福島第一原子力発電所 特定原子力施設に係る実施計画変更比較表（第Ⅱ章 2.35 サブドレン他水処理施設）

変更前	変更後	変更理由
<p>2.35 サブドレン他水処理施設</p> <p>2.35.1 基本設計</p> <p>2.35.1.1 設置の目的</p> <p>サブドレン他水処理施設は、1～4号機タービン建屋等の周辺に設置されたサブドレンピットから地下水を汲み上げること（サブドレン集水設備）、海側遮水壁と既設護岸の間に設置される地下水ドレンポンドから地下水を汲み上げること（地下水ドレン集水設備）、汲み上げた水に含まれている放射性核種（トリチウムを除く）を十分低い濃度になるまで除去すること（サブドレン他浄化設備）及び浄化された水を排水すること（サブドレン他移送設備）を目的とする。（以下、「本格運転」という。）</p> <p>2.35.1.2 要求される機能</p> <p>(1) サブドレン集水設備は、1～4号機タービン建屋等の周辺に設置されたサブドレンピットから地下水を集水タンクに移送できること。</p> <p>(2) 地下水ドレン集水設備は、地下水ドレンポンドから地下水を汲み上げ、集水タンクに移送できること。</p> <p>（中略）</p> <p>2.35.1.3 設計方針</p> <p>2.35.1.3.1 サブドレン集水設備の設計方針</p> <p>(1) 処理能力</p> <p>サブドレン集水設備は、1～4号機タービン建屋等の周辺に設置されたサブドレンピットから地下水を汲み上げ、集水タンクに移送できる処理容量とする。</p> <p>（中略）</p> <p>(3) 放射性物質の漏えい防止及び管理されない放出の防止</p> <p>（中略）</p> <p>(5) 検査可能性に対する設計上の考慮</p> <p>サブドレン集水設備は、サブドレンピットから地下水を汲み上げ、集水タンクに移送できることを確認するための検査が可能な設計とする。</p> <p>（中略）</p>	<p>2.35 サブドレン他水処理施設</p> <p>2.35.1 基本設計</p> <p>2.35.1.1 設置の目的</p> <p>サブドレン他水処理施設は、1～4号機タービン建屋等の周辺に設置されたサブドレンピットから地下水を汲み上げること（サブドレン集水設備）、海側遮水壁と既設護岸の間に設置される地下水ドレンポンドから地下水を汲み上げること（地下水ドレン集水設備）、汲み上げた水に含まれている放射性核種（トリチウムを除く）を十分低い濃度になるまで除去すること（サブドレン他浄化設備）及び浄化された水を排水すること（サブドレン他移送設備）を目的とする。（以下、「本格運転」という。）</p> <p><u>なお、サブドレン集水設備及び地下水ドレン集水設備の内、護岸（T.P.+2.5m盤）に設

図-2 配管概略図(6/7)

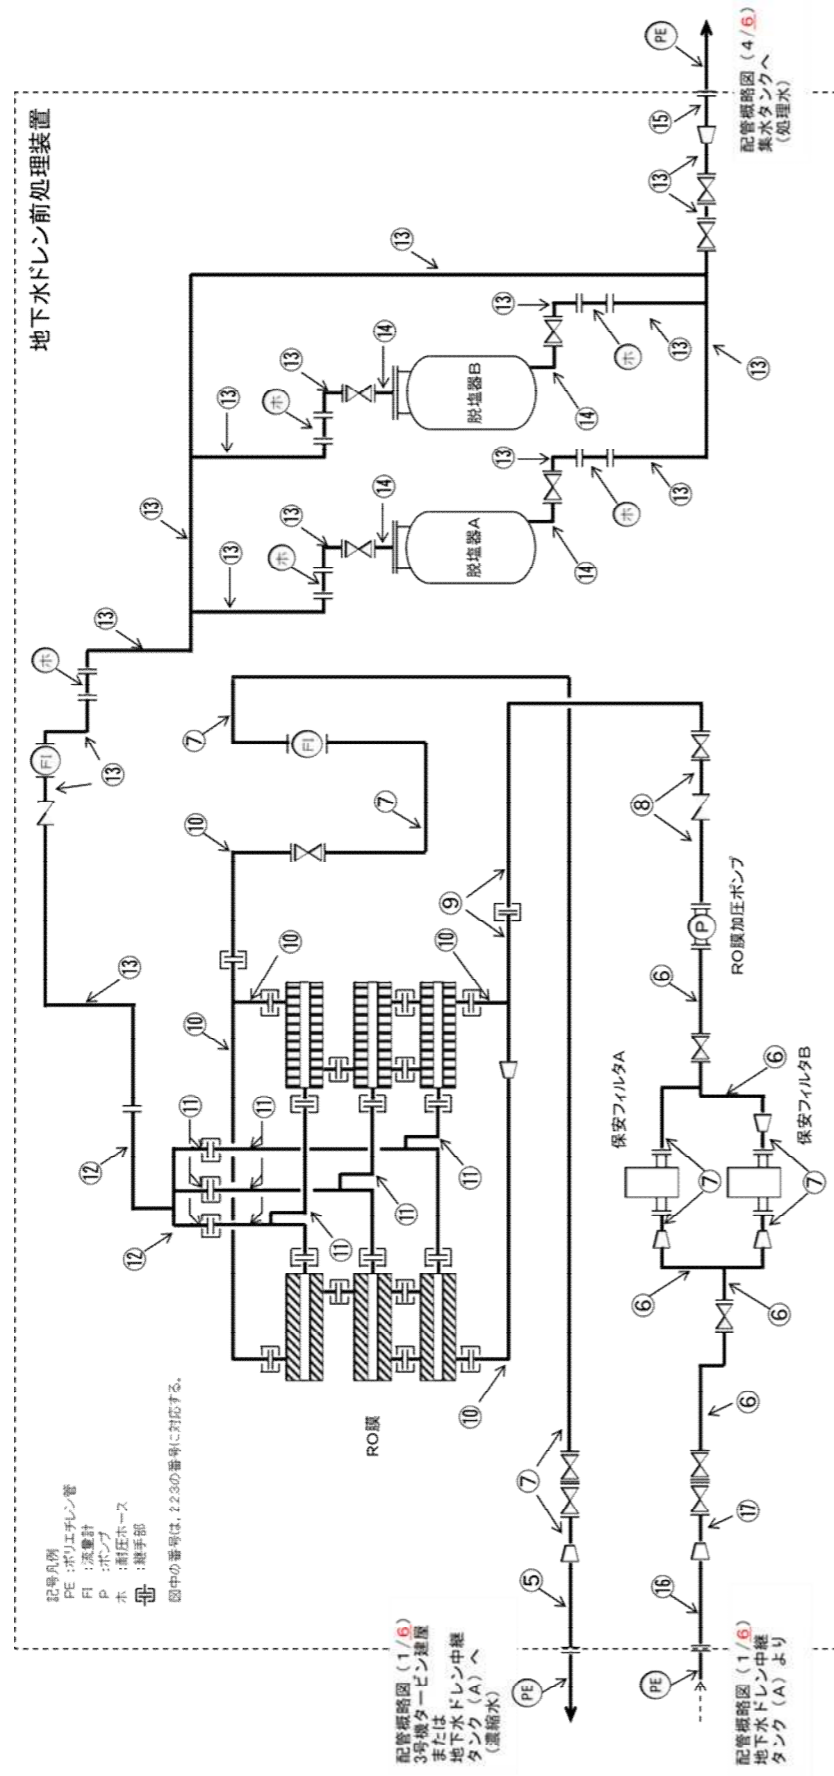
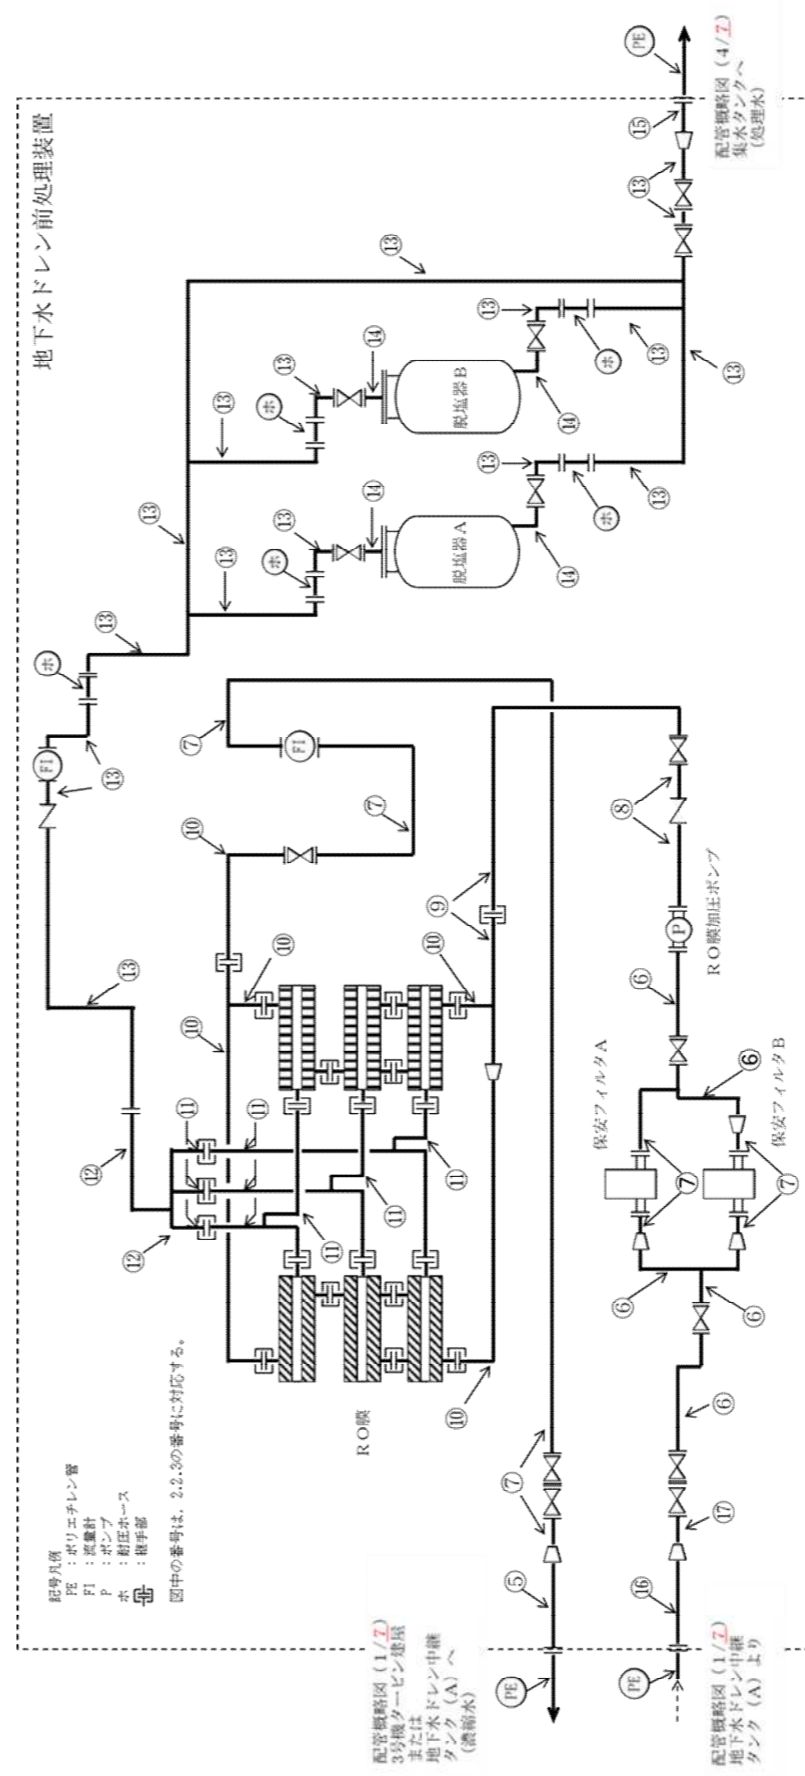
集水タンクの高台設置に伴う
配管概略図の附番番号の変更

サブドレン他水処理施設の排水管理に関する運用について

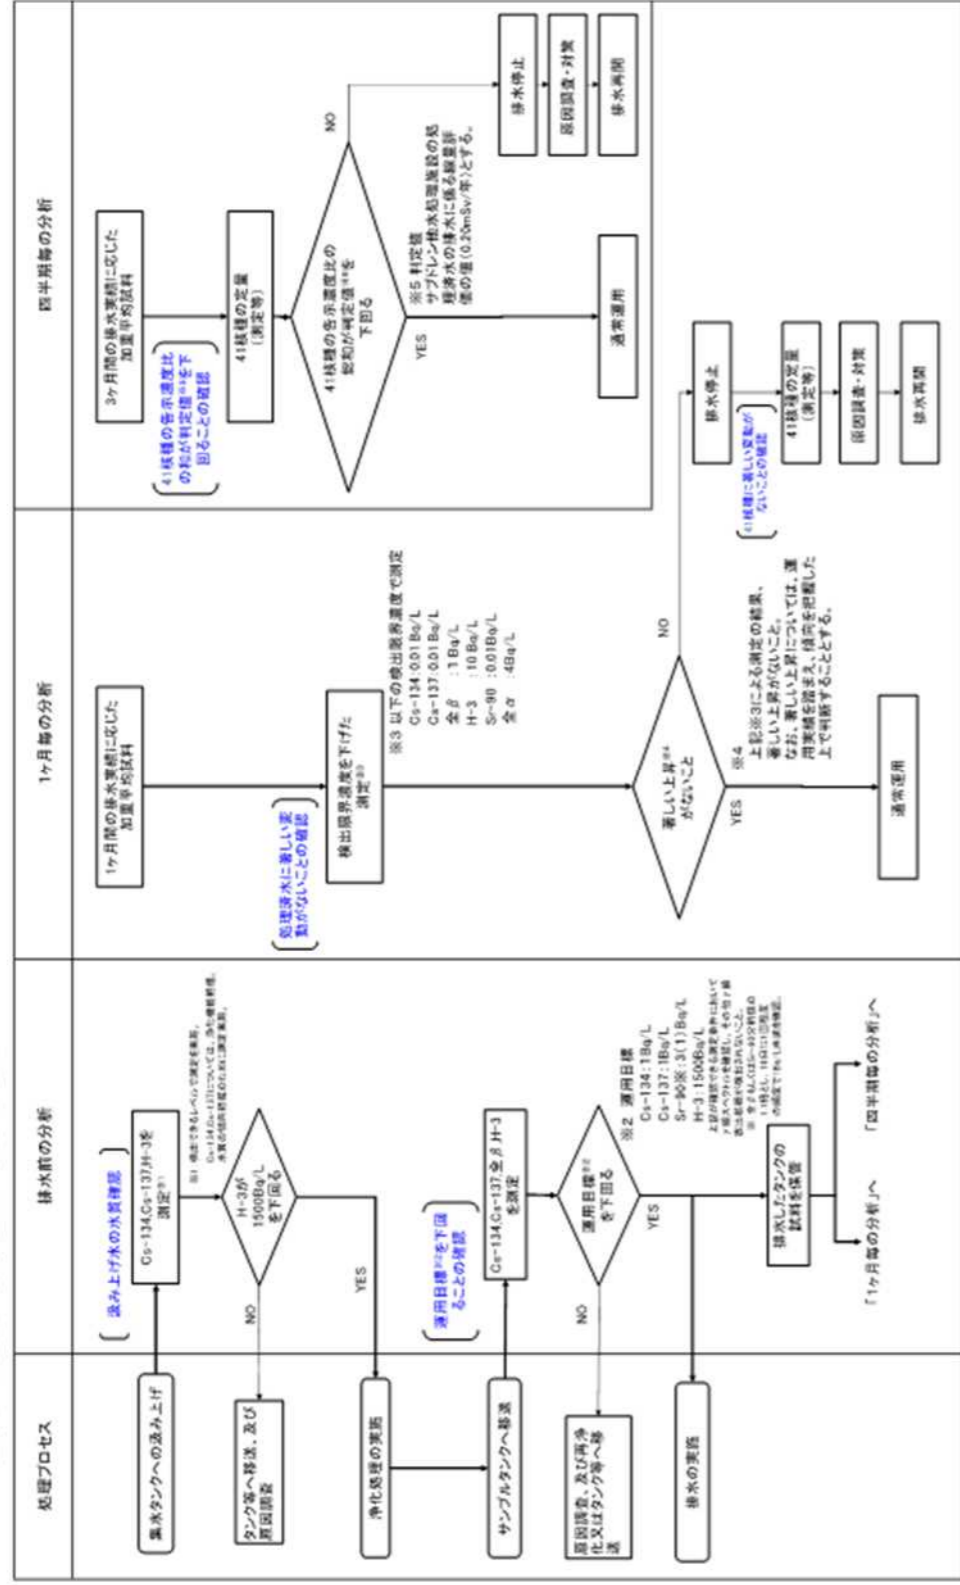
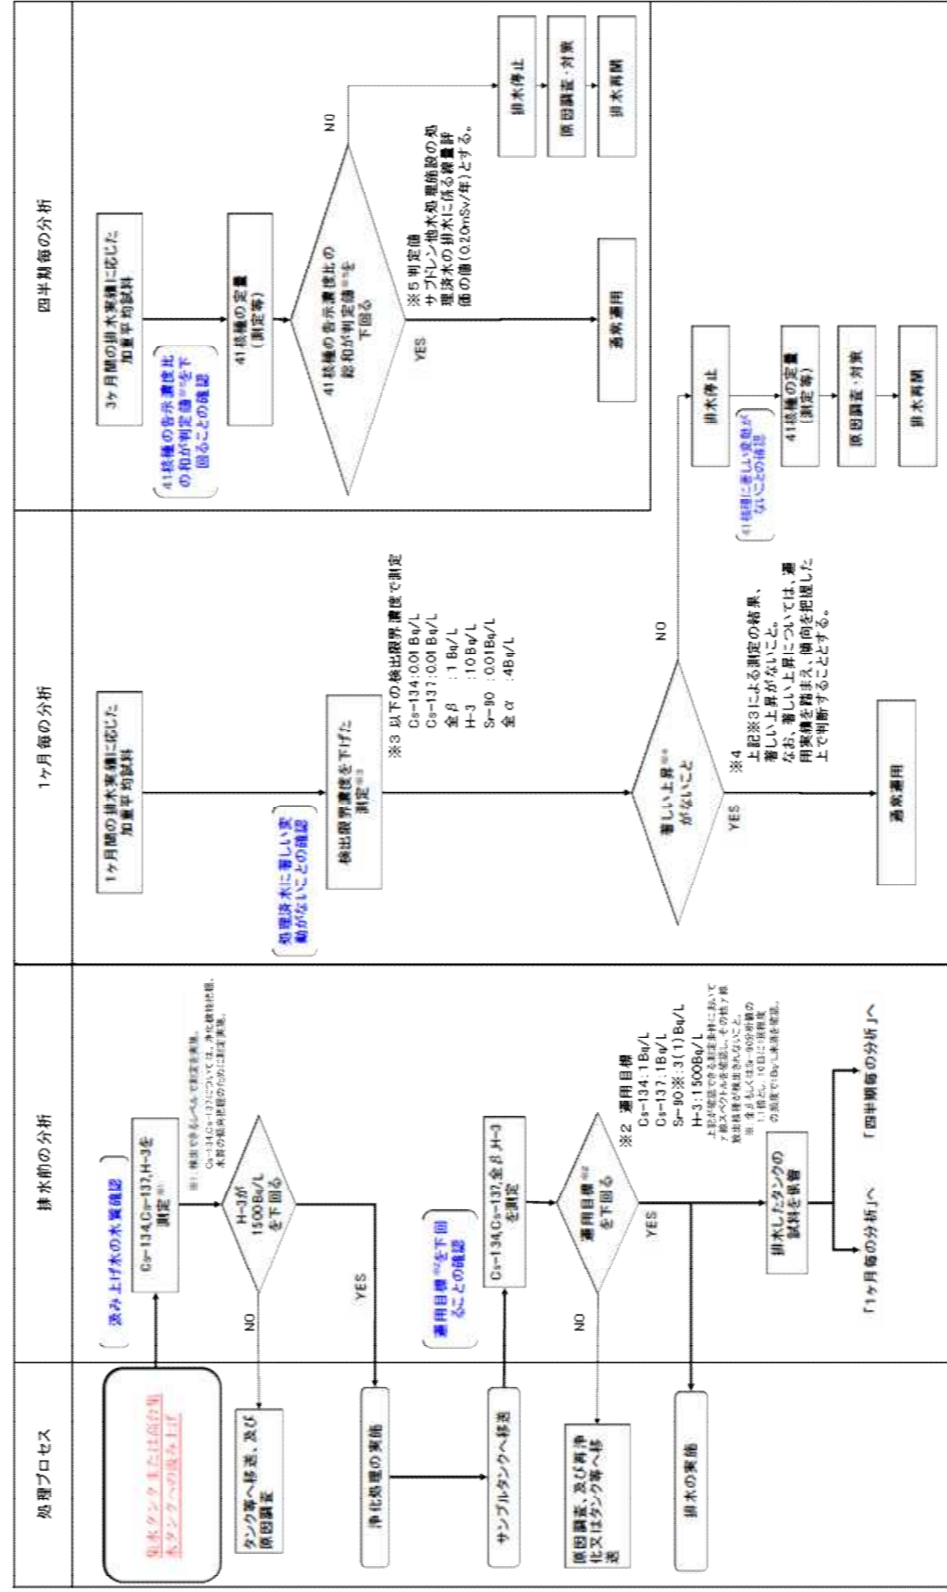
集水タンクの高台設置に伴う機器の追加
